拉合尔水与污水管理项目（LWWMP）

第一次标前会议纪要

**拉合尔污水与排水管理项目（LWDMP）——从LARECHS COLONY至
GULSHAN E RAVI的污水系统，拉合尔（采用非开挖技术）**

2025年10月30日

图号：LW - TD - 141

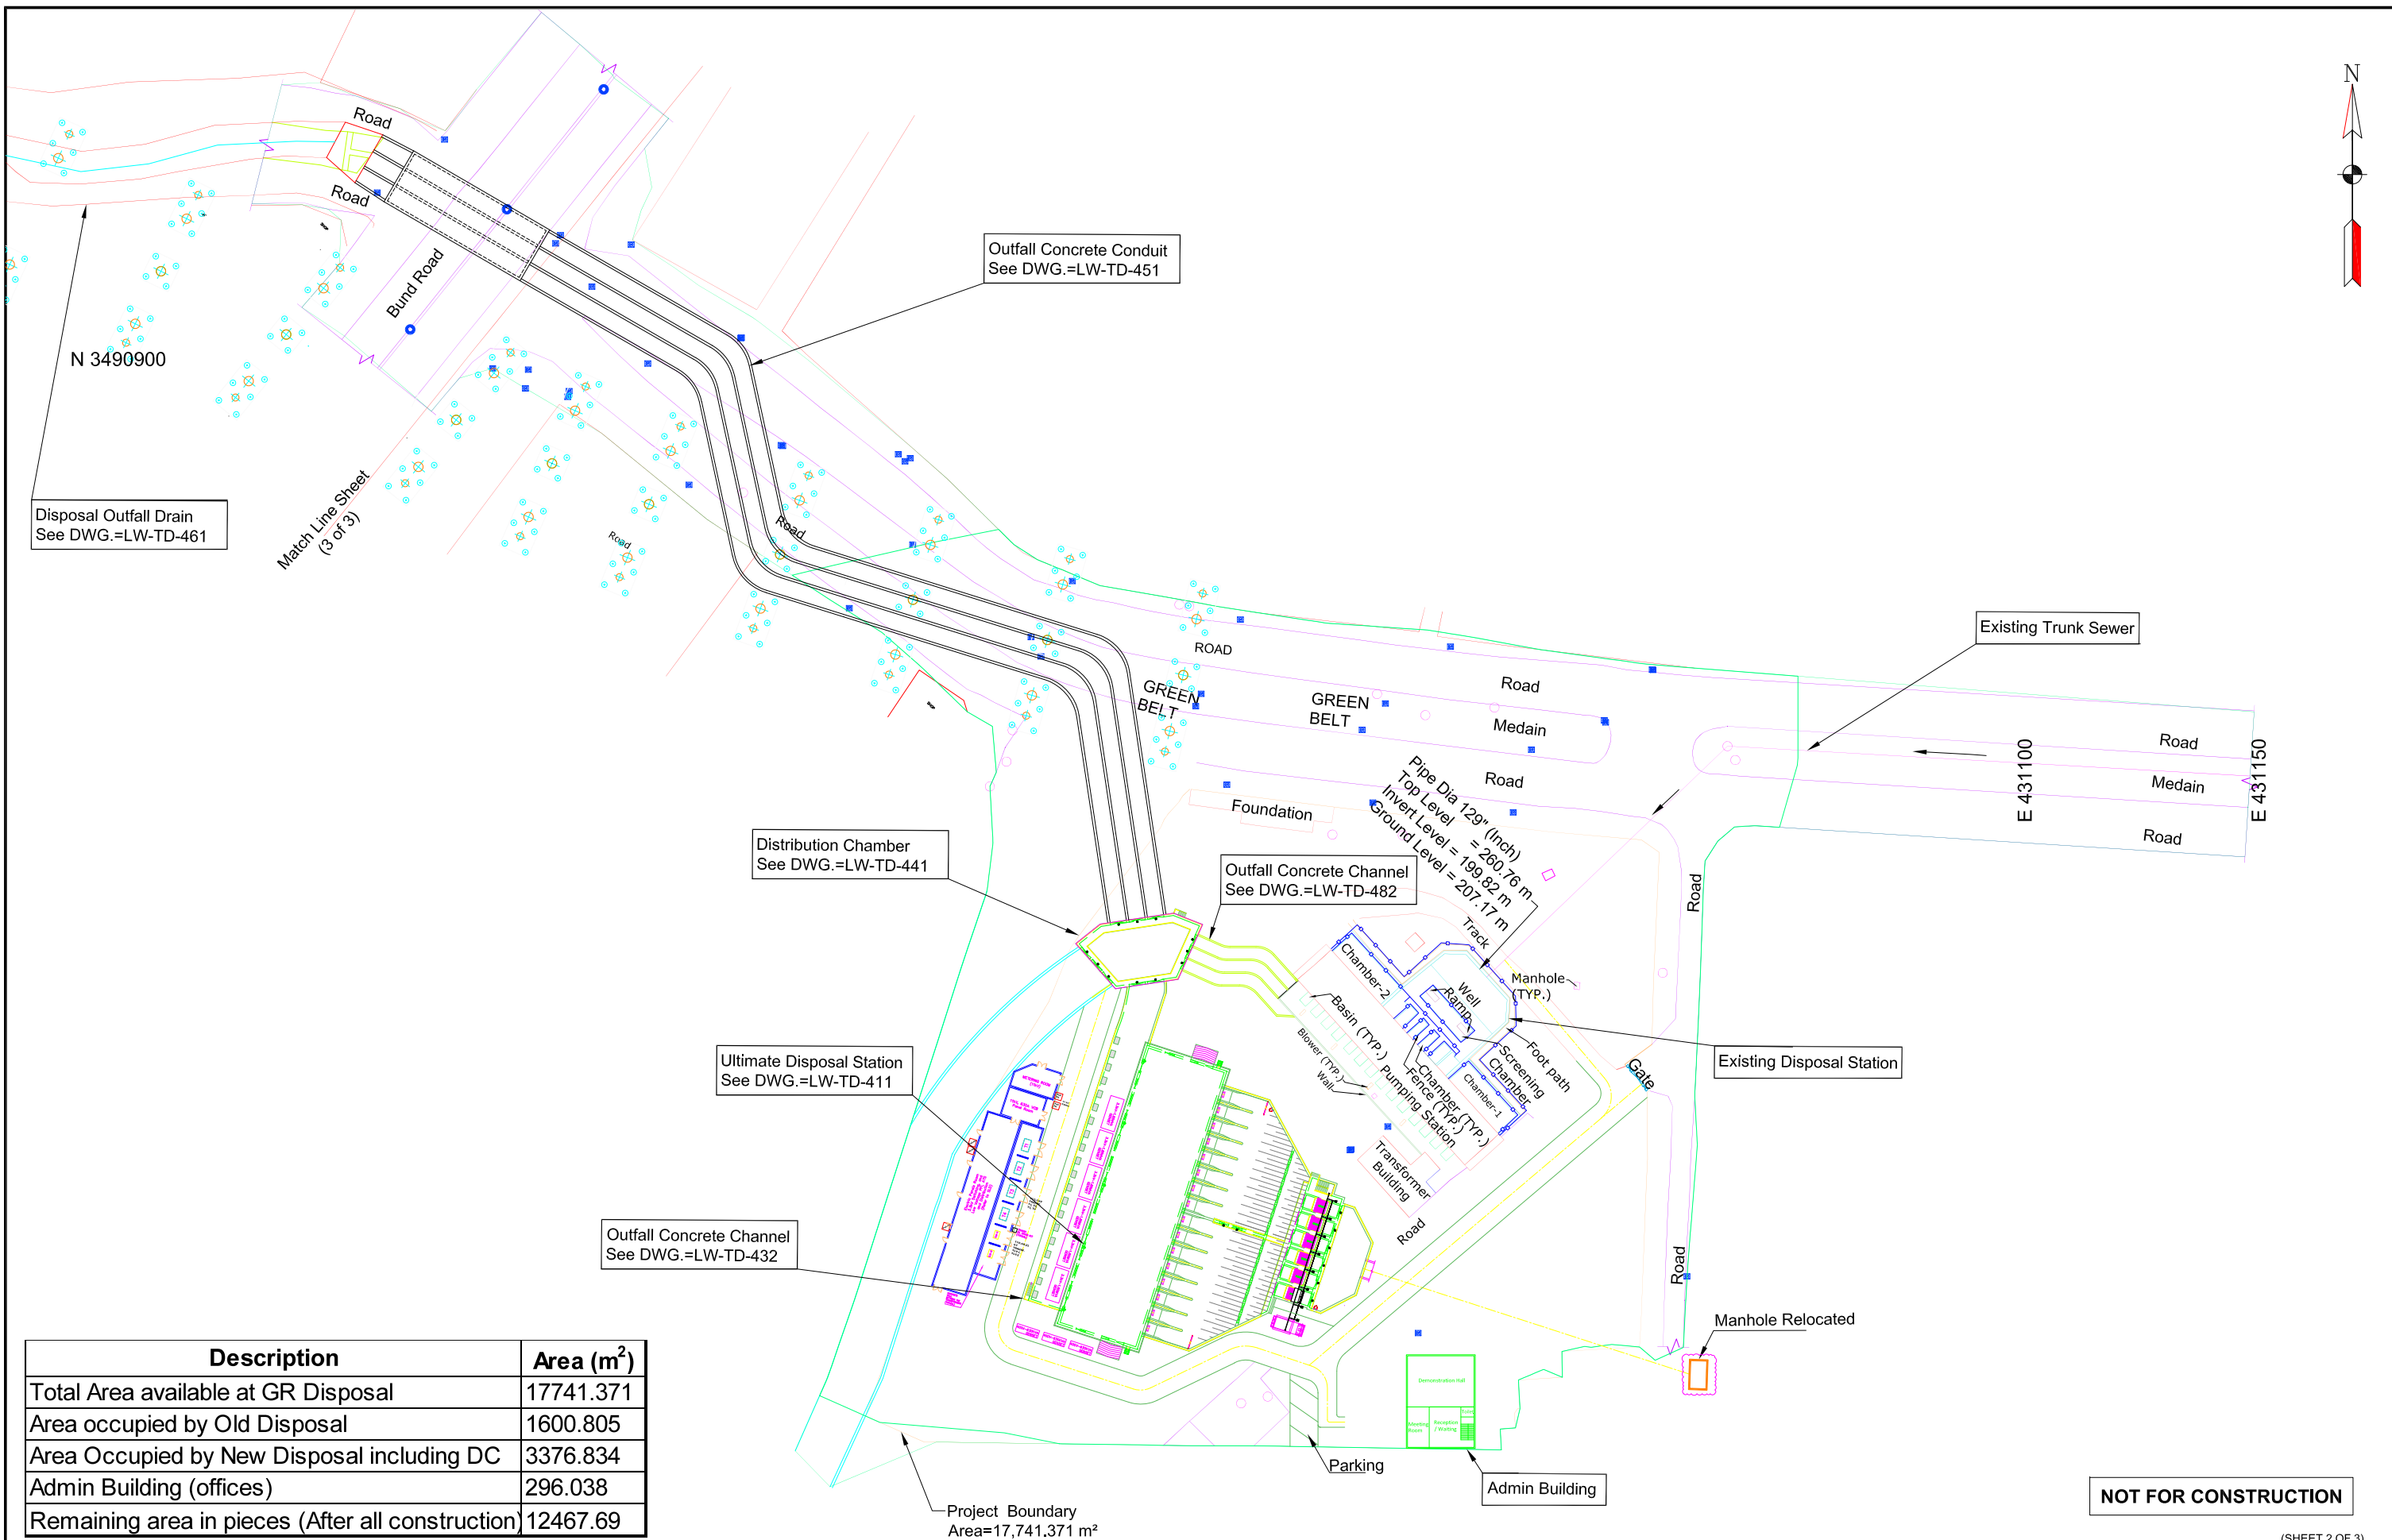
38.	第3卷, 第二部分, 第6节业主要求图号LW-TD-141至LW-TD-144, 及图号LW-TD-149至LW-TD-152	为接收井提供推力座和圆形竖井壁。推力座也在尺寸表中为接收井给出, 但未在剖面详图中给出。根据我们的运营理解, 推力座不应是接收井的一部分。请确认。	兹澄清, 推力座不应是接收井的一部分。与所引用图纸相关的更新图纸(LW-TD-141至LW-TD-143)作为附件E附上, 供投标人考虑。将发布反映上述内容的补遗。

LW - TD - 177

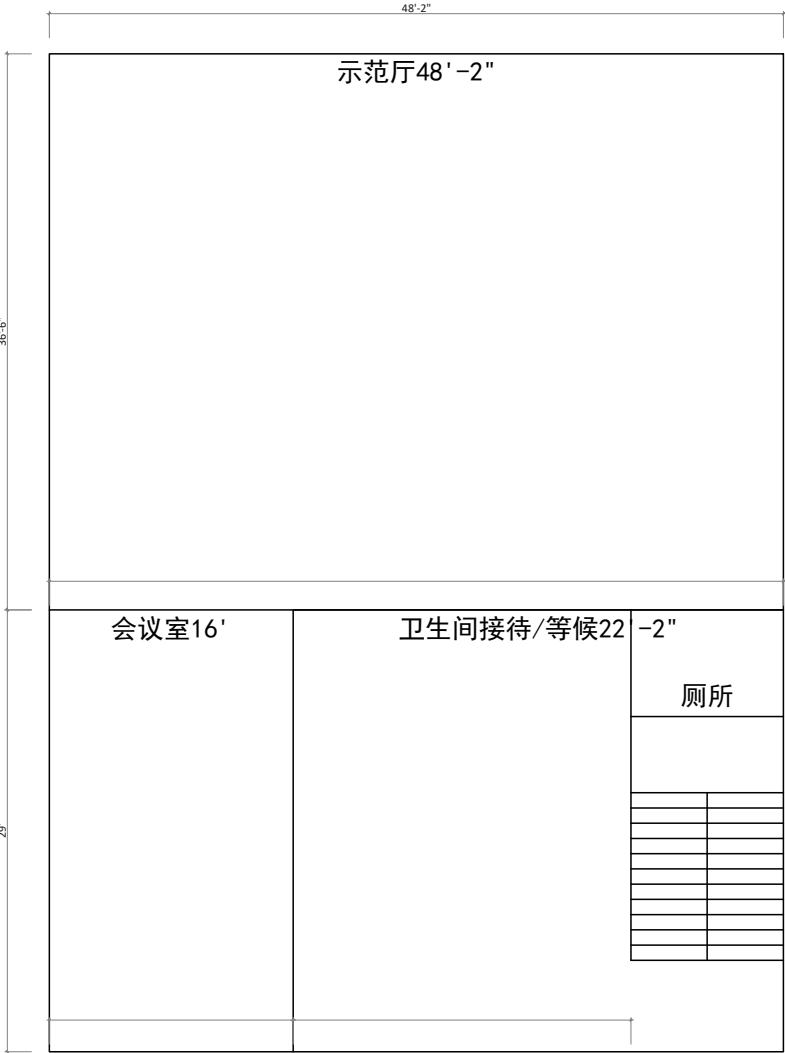
42.	第3卷，第二部分，第6节业主要求（表4.10第6-55页，及表4.11第6-57页）；图号LW-TD-177	除臭控制和通风系统数量存在冲突。如参考章节所述，在招标文件的不同位置观察到除臭控制系统数量不一致。请确认确切的数量/数目。	这是为了澄清 除臭和通风系统的总数为29 。招标文件中任何位置的除臭和通风系统数量应读作29，如第6节业主要求表4.11（第6-57页）所述。更新后的图纸（LW-TD-177）作为附件-G附上。将发布反映上述内容的补遗。

附件-H

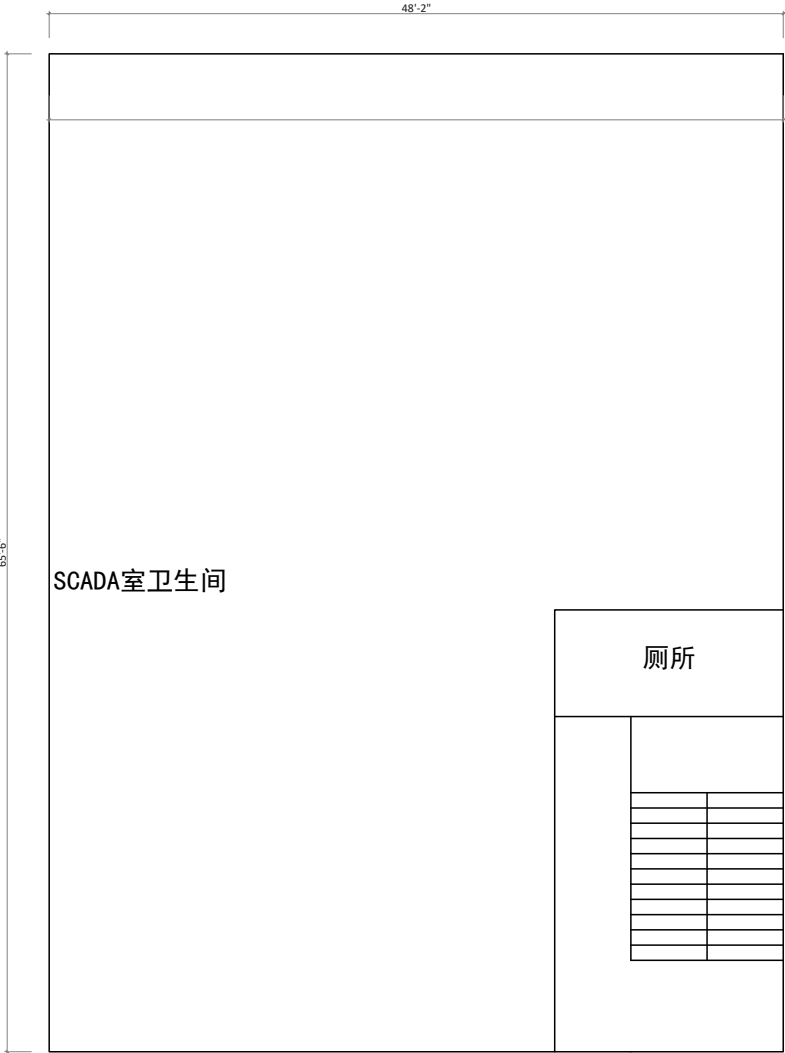
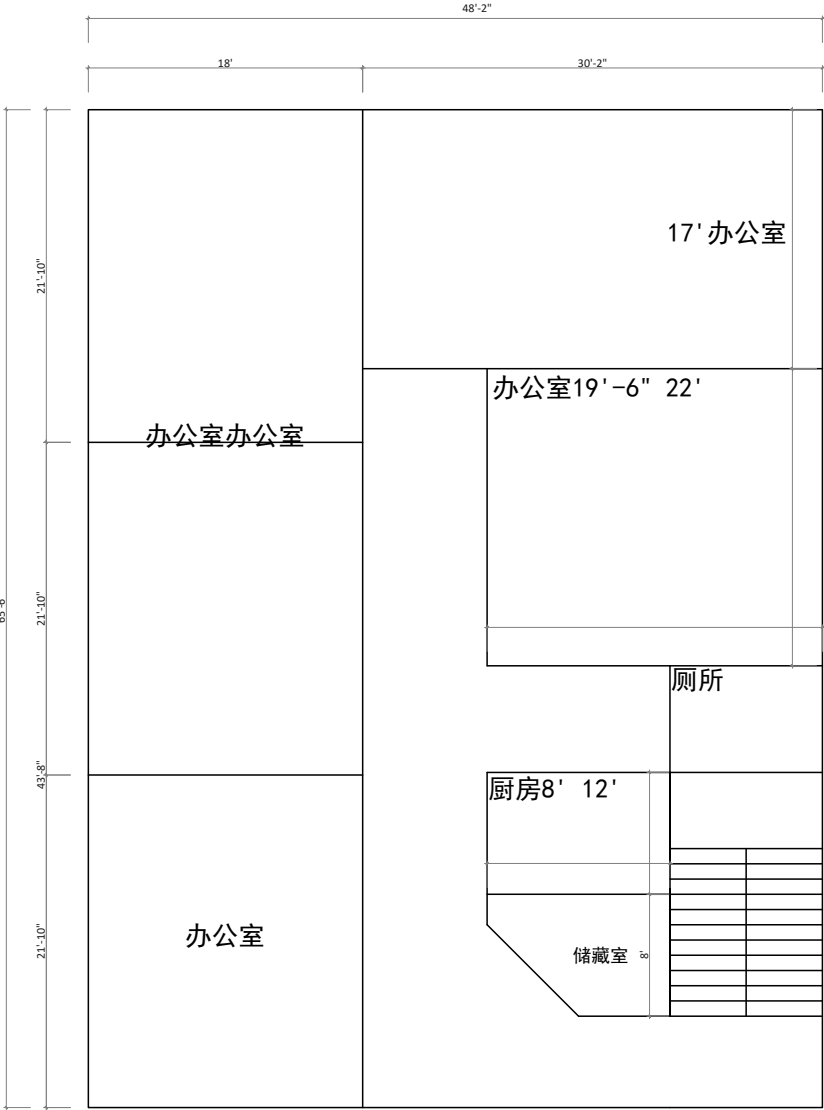
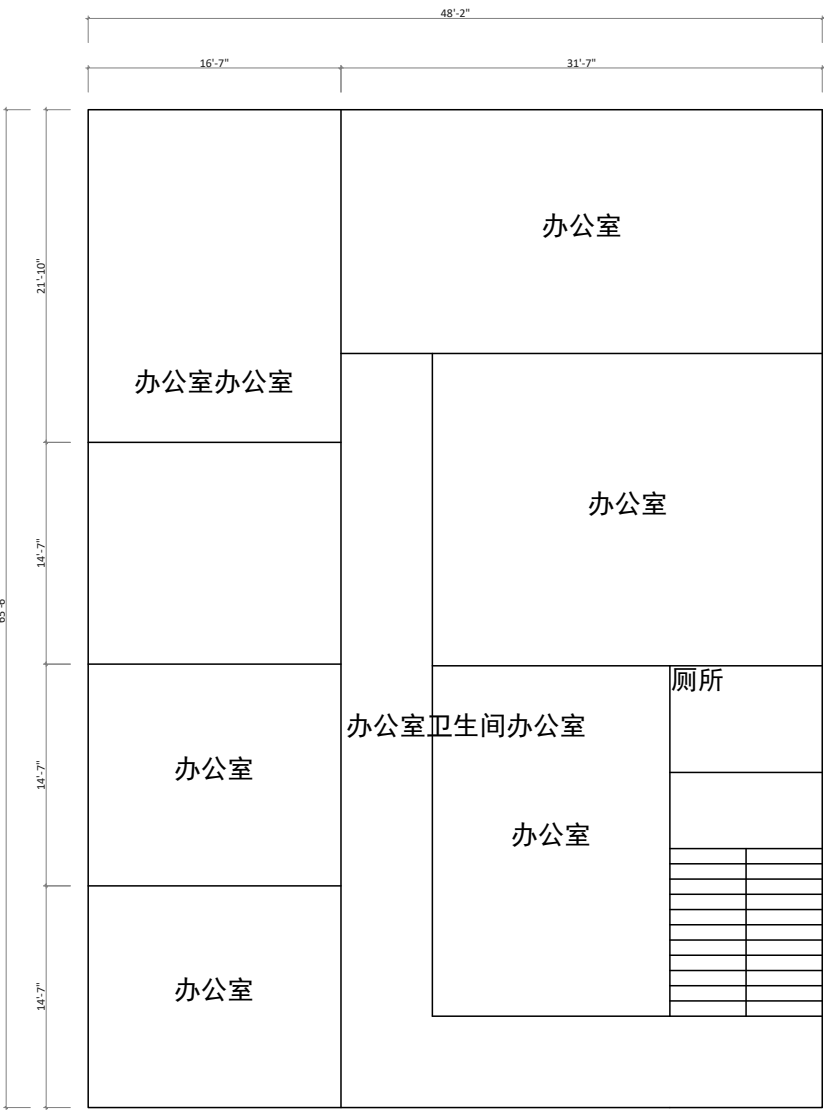
44.	第2卷，第二部分，第6节业主要求第4.1.11条，xx款（第6-67页）	办公楼建设文中提到承包商必须建造一栋除底层外的全功能三层建筑（每层500平方米）。然而，在价格表中（项目编号3.27），仅提及为三层办公楼。请澄清，是地面加三层建筑，还是仅3层，每层500平方米面积？	这是为了澄清承包商应建造一栋设施齐全的地面以上三层办公楼（共四层），每层建筑面积为296平方米，并配备电梯。该建筑的布局见作为 附件-H所附的图纸 。将发布反映上述内容的补遗。

附件-1

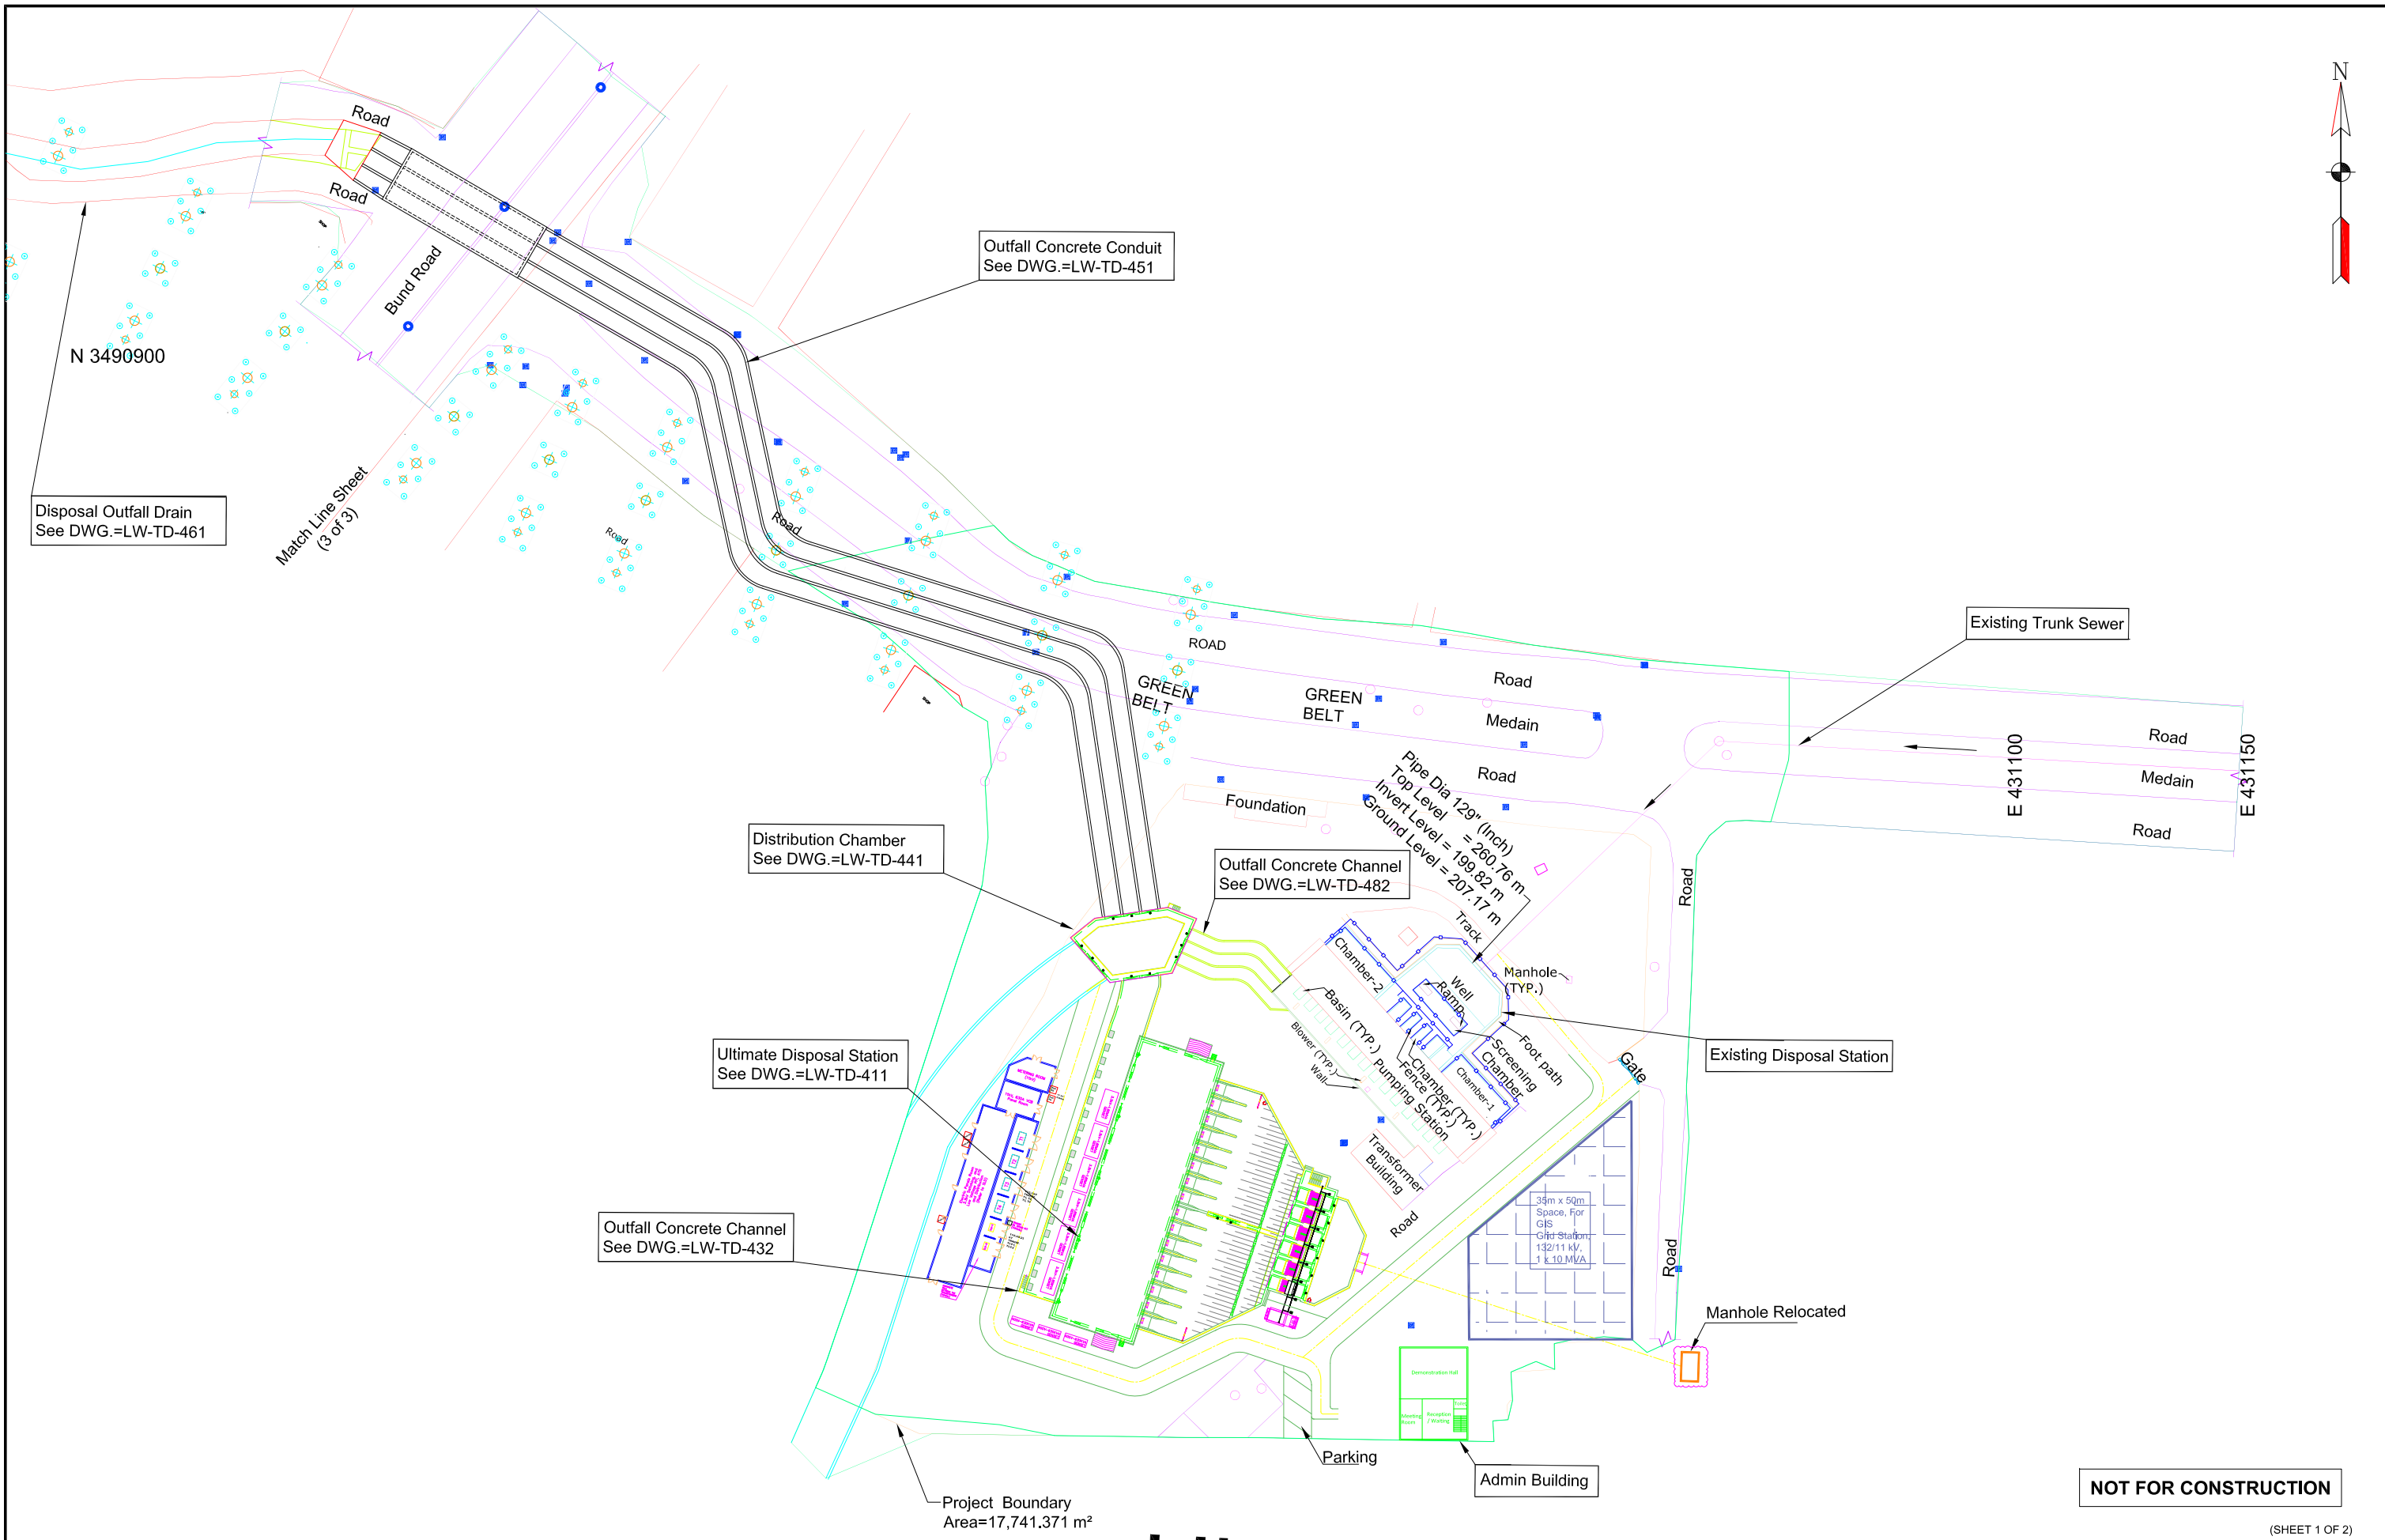
序号	参考章节	疑问	业主的答复															
		）。恳请客户确认所需数量。																
63.	第2卷，第二部分，第6节——业主要求，技术规范和详细电气配置。第6-79页。 序号9——中压配电盘	<table border="1"><tr><td rowspan="4">9</td><td rowspan="4">MV Electric Panel</td><td>2330 x 1405 x 800</td><td rowspan="4">IEC 62271-200, 62271-100, 62271-1, 60529</td><td>MV Switchgear 3.3kV Rated Voltage Level Incoming Panel: 630A VCB</td><td>4</td></tr><tr><td>2330 x 1405 x 800</td><td>Bus Riser panel</td><td>4</td></tr><tr><td>2330 x 1505 x 650</td><td>Outgoing Feeders: 04 Nos x 400Amp VCB for Motors</td><td>4</td></tr><tr><td>2225 x 1700 x 2092</td><td>Starter Panels: Variable Frequency Drive 525kW, 3.3kV</td><td>16</td></tr></table> 我们注意到MV / 3.3kV主厂开关设备的招标规范与单线图（图号LW-TD-491）之间存在某些不一致之处，概述如下：1）母线联络—规范中未提及，但图纸LW-TD-491中显示。2）母线提升屏—规范中指示四（04）面，而图纸LW-TD-491中指示七（07）面，与母线联络屏的数量相对应。3）泵电机出线MV馈线—规范中指示四（04）面，而图纸LW-TD-491中显示十六（16）面。4）MV发电机进线—图纸LW-TD-491中显示四（04）面发电机进线，但规范中未提及。请确认实际要求。	9	MV Electric Panel	2330 x 1405 x 800	IEC 62271-200, 62271-100, 62271-1, 60529	MV Switchgear 3.3kV Rated Voltage Level Incoming Panel: 630A VCB	4	2330 x 1405 x 800	Bus Riser panel	4	2330 x 1505 x 650	Outgoing Feeders: 04 Nos x 400Amp VCB for Motors	4	2225 x 1700 x 2092	Starter Panels: Variable Frequency Drive 525kW, 3.3kV	16	1) 特此澄清，招标图纸LW-TD-491中所示的母线联络柜是中压/3.3kV开关柜组件的组成部分。由于其功能上与断路器控制的进线/出线柜相同，其设计和性能要求已完全涵盖在符合IEC 62271的现有中压开关柜规范中，因此投标人应将其纳入。 2) 特此澄清，母线立管布置应由中压开关柜制造商按照IEC 62271提供。 3) 特此澄清，每台中压变频器运行的泵电机应配备专用的出线断路器，如附件一中所附的单线图（LW-TD-491）所示。规范中提及的四（04）台断路器是指馈线。总体所需数量仍为十六（16）路出线中压电机馈线，按四（04）路一组布置。此外，建议投标人按照附件一中所附的单线图（LW-TD-491）进行投标。 04) 请参阅我们上文序号50中关于发电机进线规范的回复。
